**TEXT REFÓS DE LA MODIFICACIÓ PUNTUAL DEL PLA D'ORDENACIÓ URBANÍSTIC MUNICIPAL  
(MPOUM-01)**

**POLÍGON D'ACTUACIÓ URBANÍSTICA 07 ESCORXADOR (PAU-07)**

# AJUNTAMENT DE VALLS

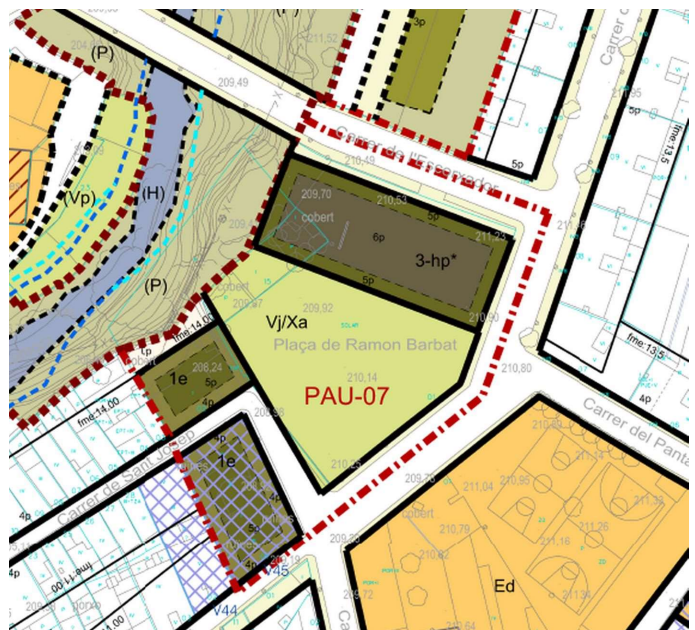
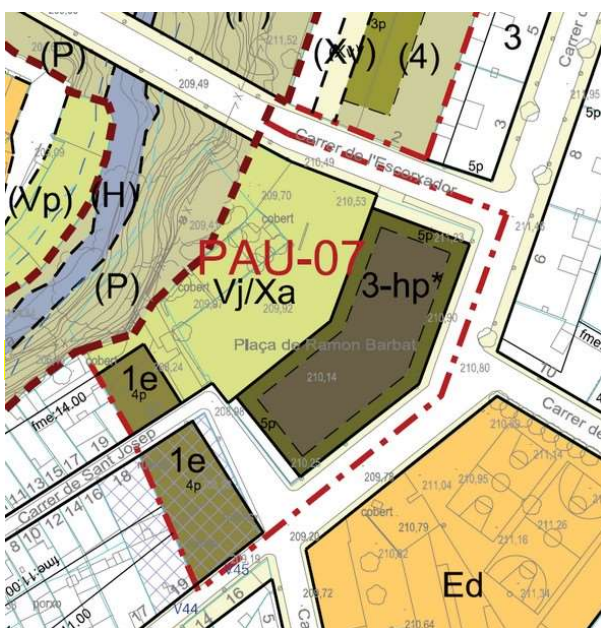
L'ordenació vigent al POUM preveu la modificació de l'alineació, quelcom que no concorda amb la protecció del bé establerta a la fitxa del bé V45.

Aquesta modificació puntual fa concordar la protecció del bé establerta al Catàleg de béns a protegir amb l'alineació establerta als plànols d'ordenació, mantenint les alineacions als carrers Sant Josep i Cor de Maria, complint amb el que estableix l'article 181.7 de les Normes urbanístiques del POUM.

L'alineació al carrer Sant Benet no es modifica, es continua mantenint.

S'ajusta la profunditat edificable a 14 metres a la clau 1e, de l'edificació que toca al torrent la, modificant el plànol d'ordenació O.01 d'acord amb la prescripció 1.1 de l'acord d'aprovació definitiva de la Comissió Territorial d'Urbanisme del Camp de Tarragona.

Imatge de detall del plànol O.05.C3 del POUM on es poden observar les línies d'inundabilitat a 50, 100 i 500 anys i l'ordenació proposada.

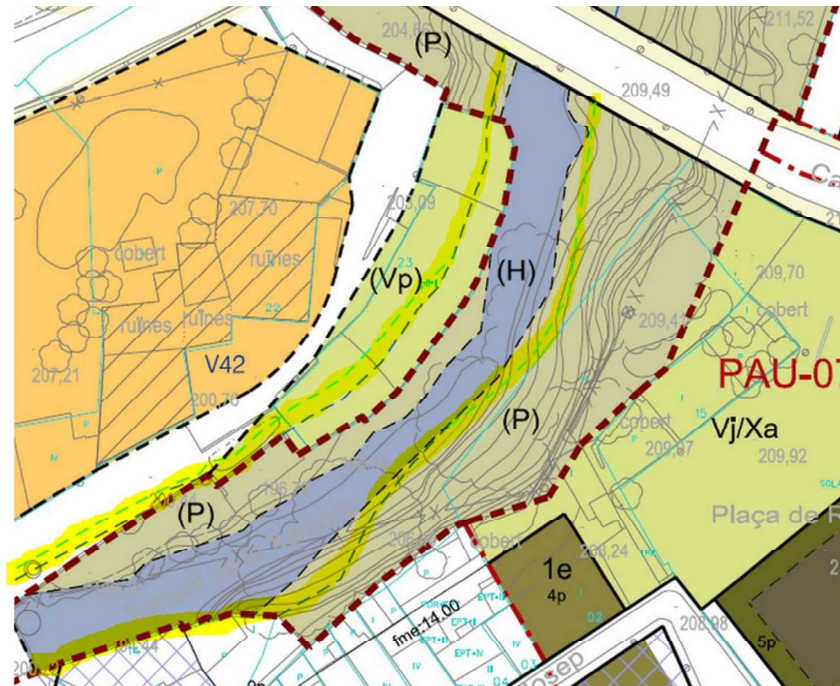
No hi haurà cap edificació ni construcció del sector PAU-07 situada en zona inundable a 50, 100 ni 500 anys, ni tampoc en la zona de flux preferent (Flash floods).

No es generen canvis en el risc d'inundabilitat en els plànols d'ordenació de la modificació puntual aprovada inicialment respecte a l'ordenació vigent del POUM.

POUM vigent

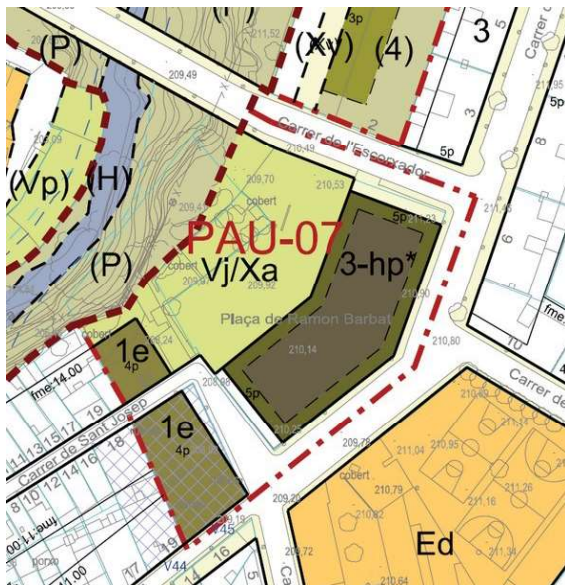
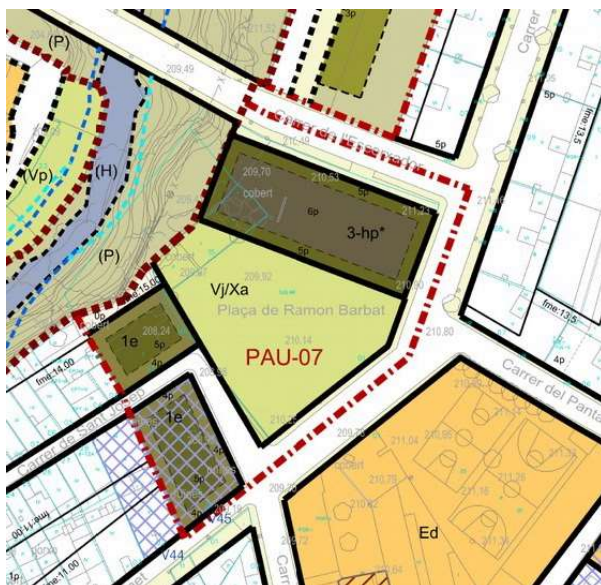
L'11 d'agost de 2021, data de la publicació del POUM al DOGC, s'inclou al Catàleg el bé immoble situat al carrer Sant Benet 21, cantonada Cor de Maria i Sant Josep com a Bé cultural d'interès local d'acord amb la fitxa 130. BCIL, codi V45.

A l'apartat 6. Justificació de la conveniència i oportunitat de la modificació aprovada inicialment es feia referència a l'estat de les edificacions existents, i en concret s'esmentaven els darrers expedients, de l'any 2020, d'ordre d'execució i incidències que havien afectat a l'estat de l'immoble, anteriors a la protecció del bé, alhora que es podia observar llur degradació a partir de les ortoimatges disponibles de l'Institut Cartogràfic i Geològic de Catalunya des del 1955-56 fins a l'actualitat.

Imatge del plànol O.05.C3 del POUM on es poden observar les línies d'inundabilitat a 50, 100 i 500 anys i l'ordenació vigent.

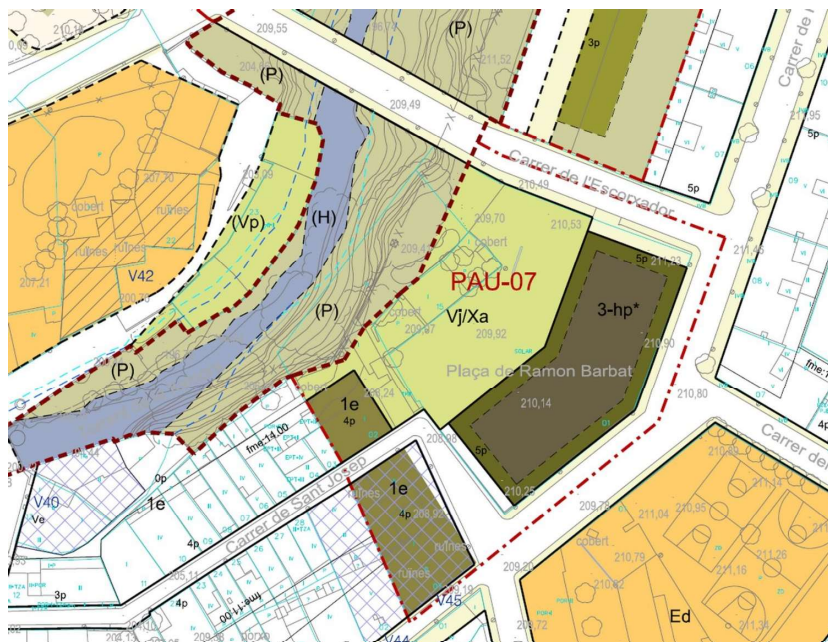
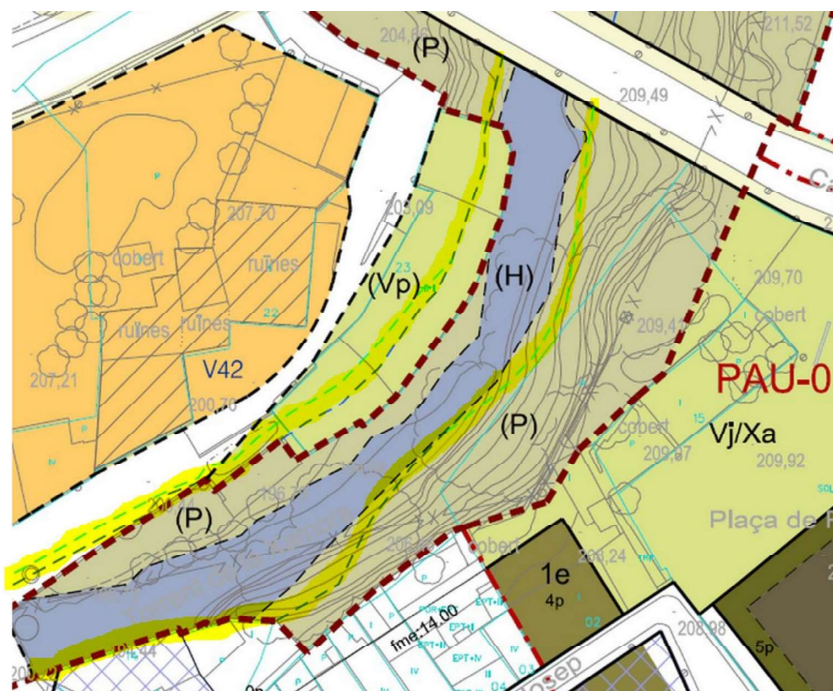
No es generen canvis en el risc d'inundabilitat en els plànols d'ordenació de la modificació puntual aprovada inicialment respecte a l'ordenació vigent del POUM.
